ГОСТ Р
58612—
2019

КОЛЕСА СОСТАВНЫЕ ЖЕЛЕЗНОДОРОЖНОГО ПОДВИЖНОГО СОСТАВА

Технические требования к процессу сборки

Изменение № 1 ГОСТ Р 58612—2019 Колеса составные железнодорожного подвижного состава. Технические требования к процессу сборки

Рисунок А.1 — Обод колесного центра

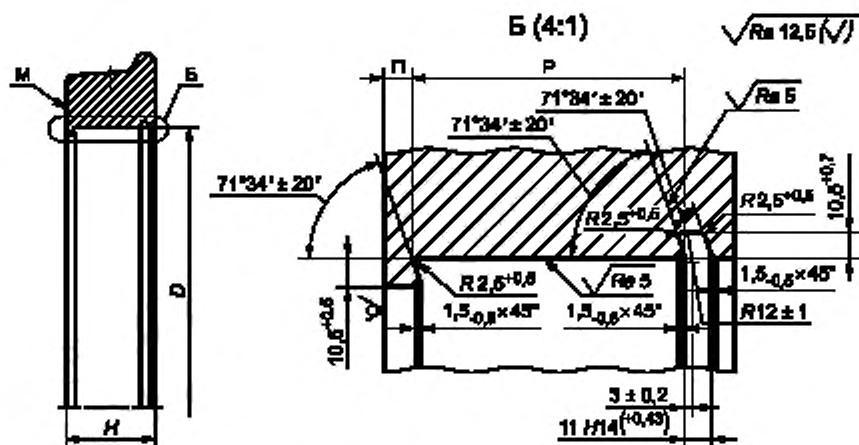
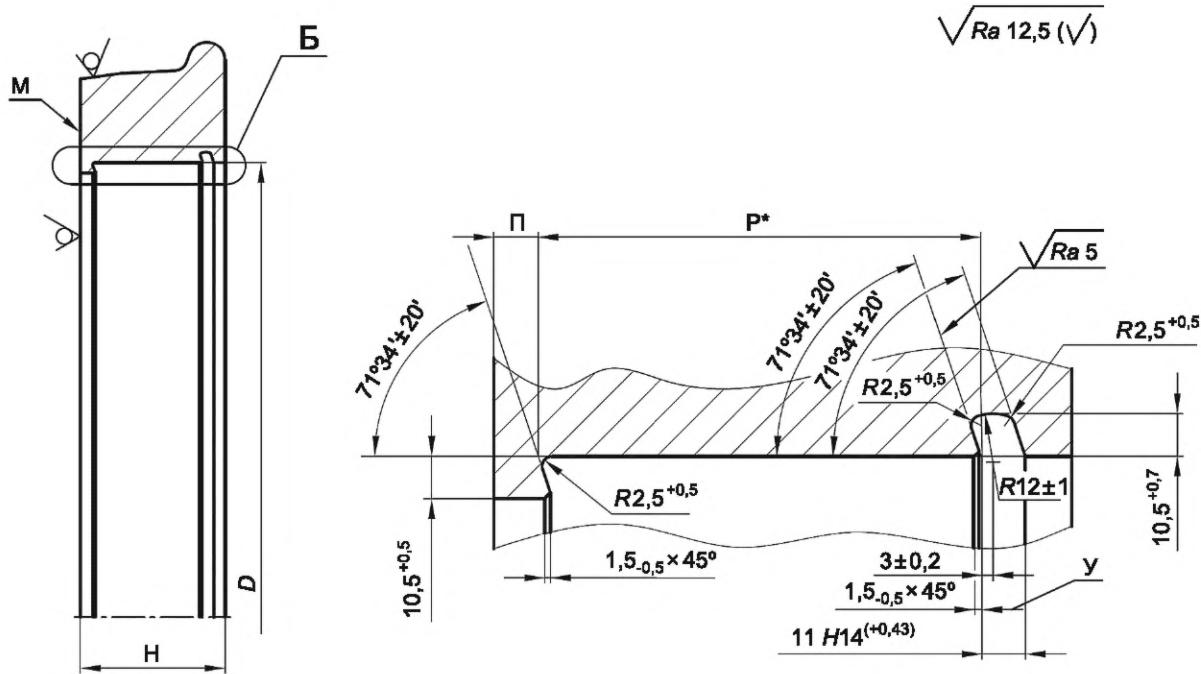
Пункт 4.2.1 изложить в новой редакции:

«4.2.1 Кромки посадочной поверхности обода колесного центра [см. рисунок А.1 (приложение А)] должны быть с фасками, скругление кромок радиусом не допускается».

Приложение А изложить в новой редакции:

Рисунок А.2 — Посадочная поверхность бандажа с гребнем

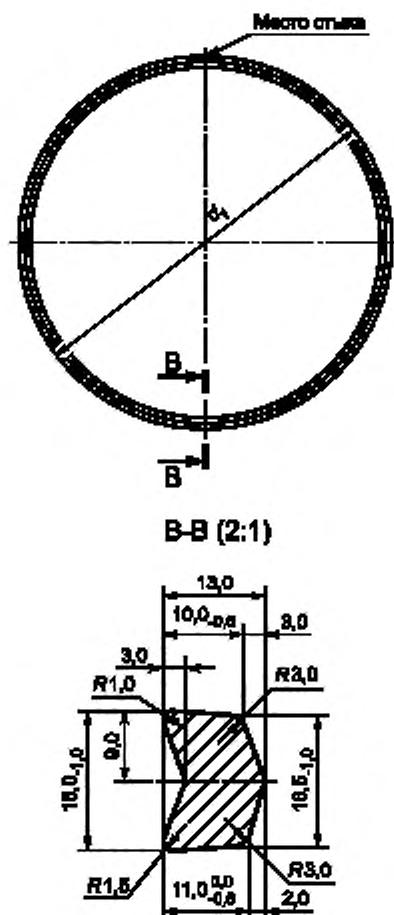
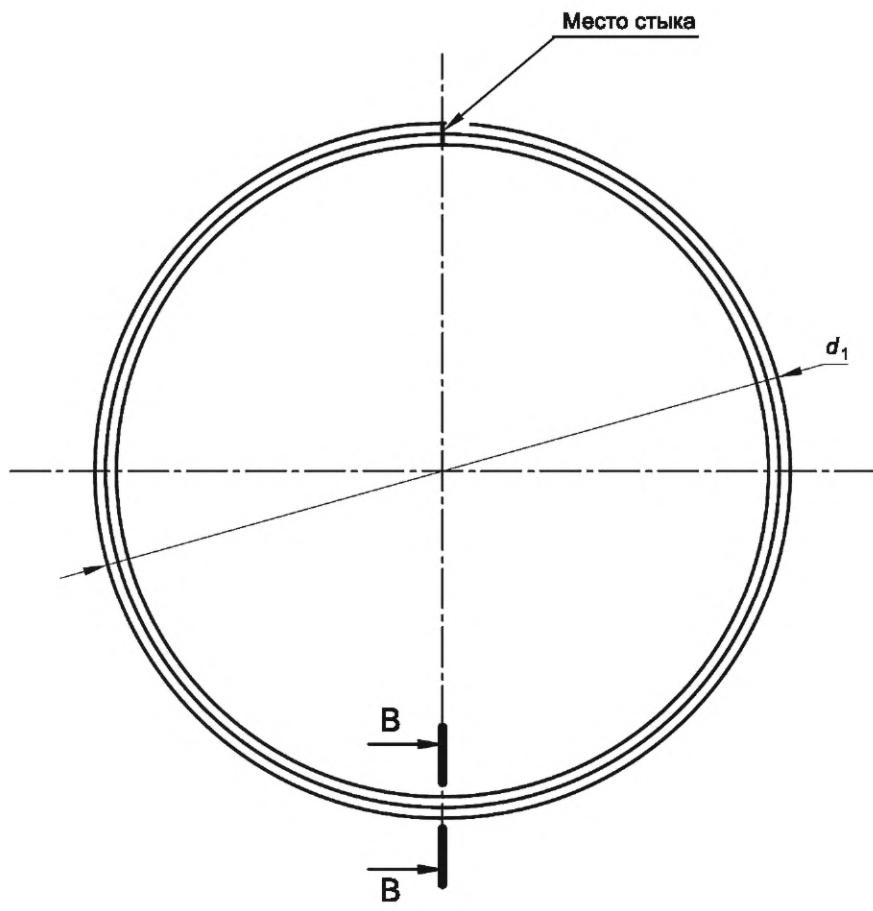
Пункты 4.3.1, 4.3.2 изложить в новой редакции:

«4.3.1 Кромка выточки под бандажное кольцо [см. рисунок А.2 (приложение А)] должна быть с фаской, скругление кромки радиусом не допускается.

4.3.2 Радиусы сопряжения посадочной поверхности бандажа и поверхности упорного бурта, а также радиусы сопряжения поверхностей выточки под бандажное кольцо должны быть выполнены, как показано на рисунке А.2 (приложение А).

Допускается уменьшение радиуса сопряжения посадочной поверхности бандажа и поверхности упорного бурта до 1,5 мм».

Пункты 4.3.6, 4.3.7 изложить в новой редакции:

«4.3.6 Толщина упорного бурта П бандажа с гребнем для нового формирования составного колеса приведена на рисунке А.2 (приложение А)».

4.3.7 Значения ширины чернового бандажа с гребнем составного колеса Н приведены на рисунке А.2 (приложение А)».

Рисунок А.3 — Бандажное кольцо

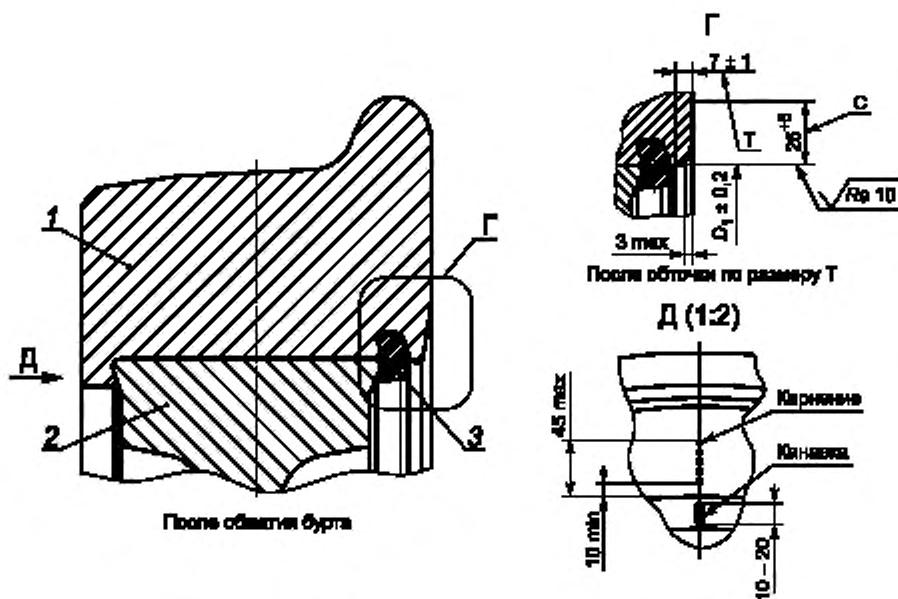
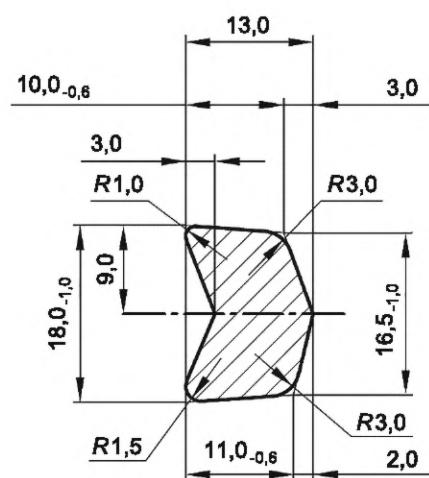
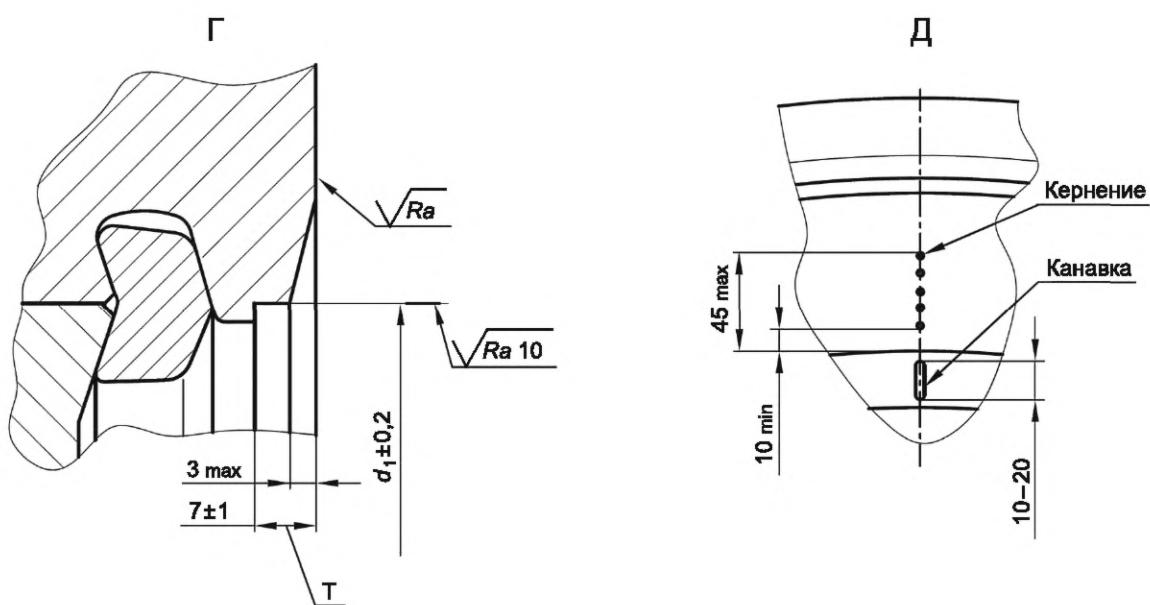
Пункт 4.4.2 изложить в новой редакции:

«4.4.2 Размеры профиля бандажного кольца приведены на рисунке А.3 (приложение А)».

Рисунок А.4 — Соединение бандажа с колесным центром».

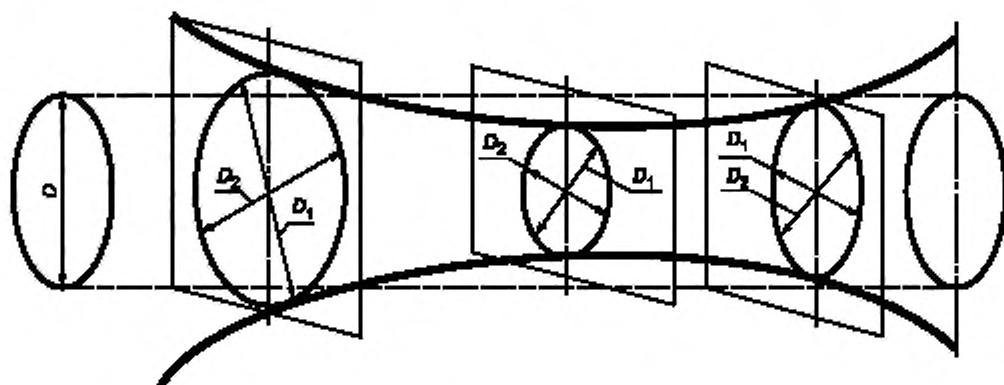
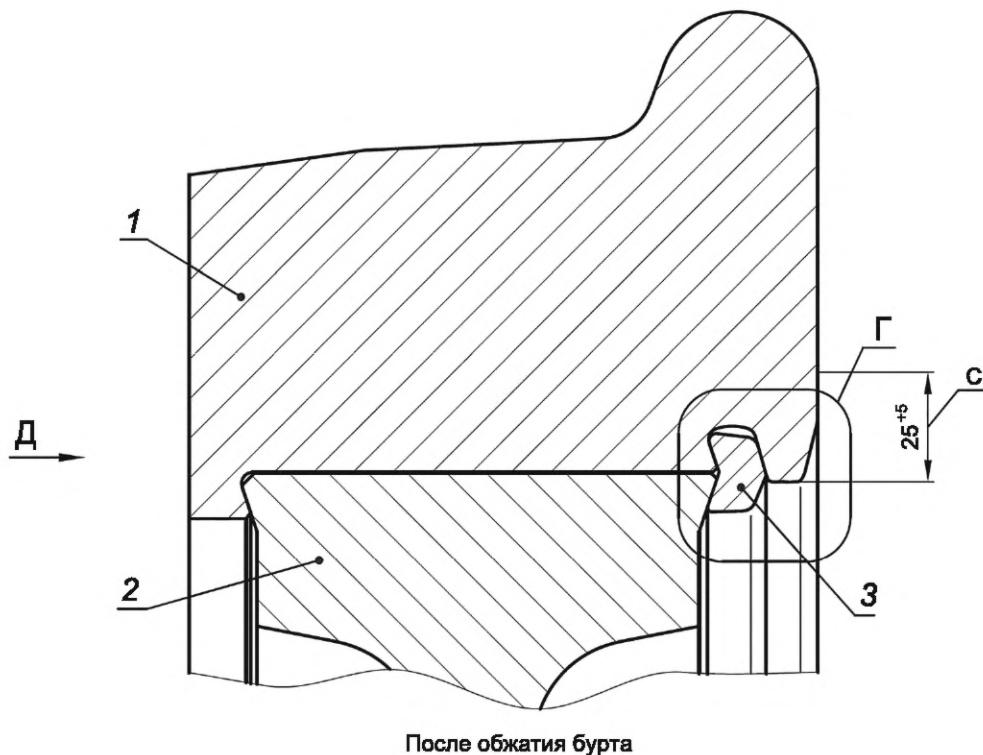
Пункт 4.5.9 изложить в новой редакции:

«4.5.9 Остывший до температуры окружающей среды и после обжатия прижимного бурта бандаж подвергают контролю на отсутствие дефектов (трещин) на участке С [см. рисунок А.4 (приложение А)] магнитопорошковым методом по ГОСТ Р 56512, или вихревоковым методом по ГОСТ Р ИСО 15549, или капиллярными методами по ГОСТ 18442».

Подраздел 4.5 дополнить пунктом 4.5.9а:

«4.5.9а Прижимной бурт бандажа подвергают механической обработке на сформированной колесной паре до размеров посадочного диаметра d_1 , соответствующего наружному (посадочному) диаметру обода колесного центра, на ширине Т от внутреннего торца обработанного профиля бандажа [см. рисунок А.4 (приложение А)]. Следы обработки на бандажном кольце не допускаются.

После обработки прижимного бурта допускается остаточная деформация не более 3,0 мм [см. рисунок А.4 (приложение А)].

Рисунок Б.1

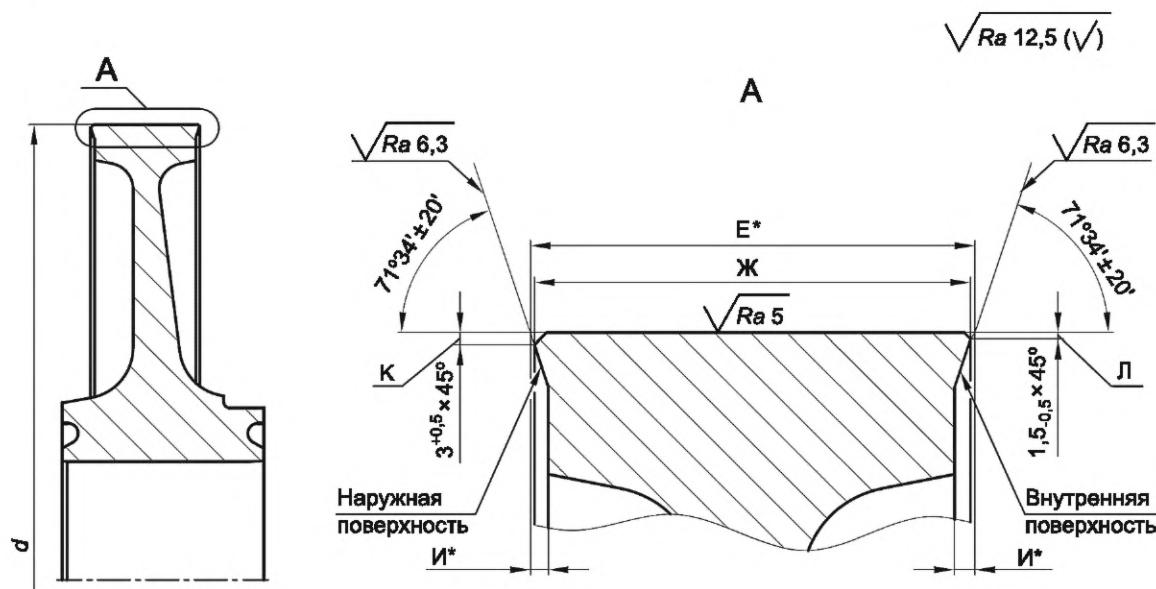
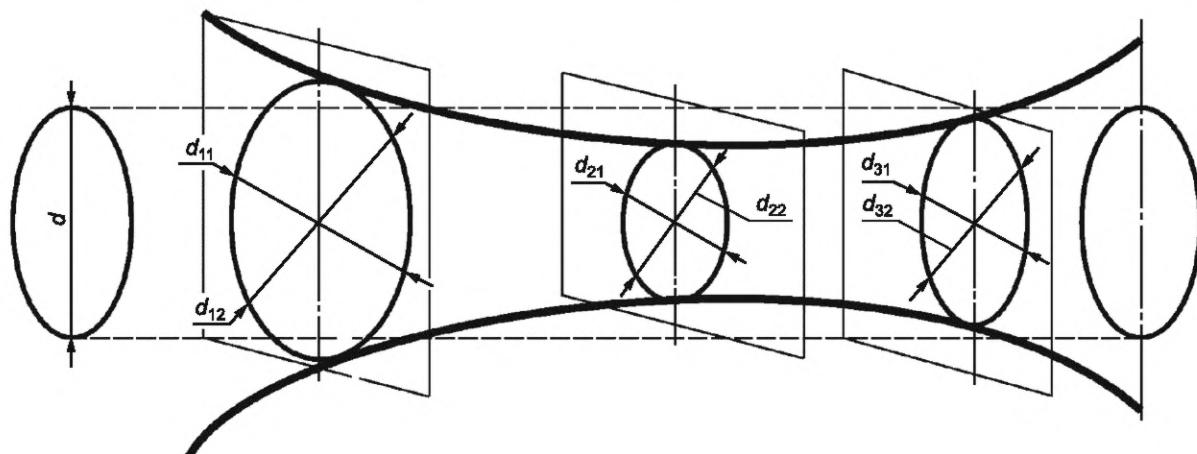
Пункт 4.2.2. Второй и третий абзацы изложить в новой редакции:

«Схема измерений для определения непостоянства диаметра в поперечном и продольном сечениях обода колесного центра приведена на рисунке Б.1 (приложение Б).

Приложение Б изложить в новой редакции:

Б.1 Единичные плоскости и единичные диаметры посадочной поверхности обода показаны на рисунке Б.1.

Рисунок В.1

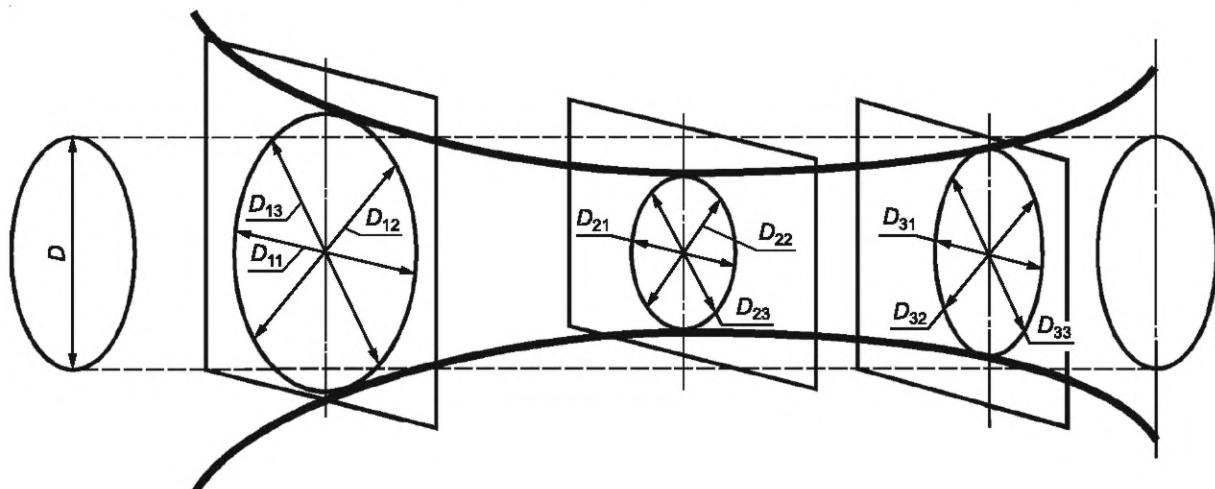
Пункт 4.3.3. Первый абзац. Заменить слово: «конусности» на «конусообразности»; второй абзац изложить в новой редакции:

«Схема измерений для определения непостоянства диаметра в поперечном и продольном сечениях посадочной поверхности бандажа приведена на рисунке В.1 (приложение В)».

Стандарт дополнить приложением В:

В.1 Единичные плоскости и единичные диаметры посадочной поверхности бандажа показаны на рисунке В.1.
